Bauleitplanung der Ortsgemeinde Birgel und der Verbandsgemeinde Gerolstein

1. Bebauungsplanverfahren – Freiflächen-Photovoltaikanlage „Hirzberg“ in Birgel
2. Teilfortschreibung Flächennutzungsplan – Freiflächen-Photovoltaikanlage „Hirzberg“ in Birgel

Frühzeitige Offenlage der Planunterlagen nach § 3 Abs. 1 i.V.m. § 4 Abs. 1 Baugesetzbuch (BauGB)

**Auszug aus AKSWV: WSG 381 b Birgel, „Ober der Hollpütz, Im Poppental“ amtl. Nr. 405350000
Rechtsverordnung (RVO) vom 11.04.2023, ohne Maßstab**

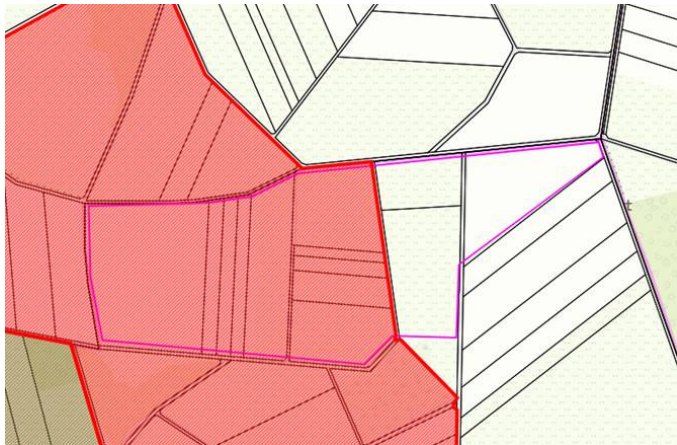
die VG Gerolstein plant die Errichtung einer Freiflächen-Photovoltaikanlage (FF-PVA) im rechtskräftigen Wasserschutzgebiet, WSG 381 b Birgel, innerhalb der SZ III (weitere Schutzzone), angrenzend zur SZ II (engere Schutzzone) und hat hierfür die notwendigen planungsrechtlichen Schritte auf den Weg gebracht.

Die vorgesehene Planfläche befindet sich zu rd. 70 Prozent im vorgenannten WSG in der Gemarkung Birgel, Flur 2, auf den Flurstücken Nr. 12/1 (Weg teilweise), 13 bis 17, 19 bis 21, 22/1, 24, 27 (teilw.), 28, 29 (Weg teilw.), und Nr. 30 im Distrikt Hirzberg.

Die Rechtsverordnung (RVO) zum WSG 381 b enthält nach § 4 Abs. 3, Anlage 2 für die Schutzzone III (SZ III) explizit kein Verbot von Freiflächen-Photovoltaikanlagen. Freiflächen-Photovoltaikanlagen unterliegen als bauliche Anlagen dem Verbot 2.2, „Errichtung und Erweiterung baulicher Anlagen oder deren wesentliche Nutzungsänderung“ der RVO.

Aus den uns vorgelegten Unterlagen des Ingenieurbüros Sonntag ist leider keine abschließende Gefährdungsbeurteilung oder eine sachgerechte Bewertung durch die Fachbehörde möglich, da die Problematik der Errichtung und des Betriebs einer FF-PVA im WSG nur lückenhaft und fachlich unzureichend thematisiert wurde.

Wegen der besonderen hydrogeologischen Situation im Plangebiet (Karstgrundwasserleiter: i.d.R. geringe Deckschichtenfunktion, hohe Verschmutzungsempfindlichkeit des Grundwasser, hohe Abstandsgeschwindigkeiten des Grundwassers) ist es für dieses Bauvorhaben (Errichtung und Betrieb der FF-PVA) deshalb fachlich geboten, die standorttypischen, hydrogeologischen Verhältnisse einzelfallbezogen zu betrachten, um folgende Nachweise zu führen:

- die mittlere Schutzfunktion der grundwasserüberdeckenden Schichten unterhalb der Eingriffssohle,
- Identifizierung des Gefährdungspotentials der mit der Errichtung und dem Betrieb einer FF-PVA verbundenen Eingriffe und dadurch möglichen Gefährdungen im WSG SZ III,
- Erarbeitung möglicher Vermeidungs- und Verminderungsmaßnahmen zur Erfüllung des dauerhaften Schutzzweckes des WSG 381 Birgel.

Vorab: Eine Trafostation als auch ein Batteriespeicher sind in diesem Wasserschutzgebiet aufgrund der besonderen hydrogeologischen Situation nicht zustimmungsfähig.
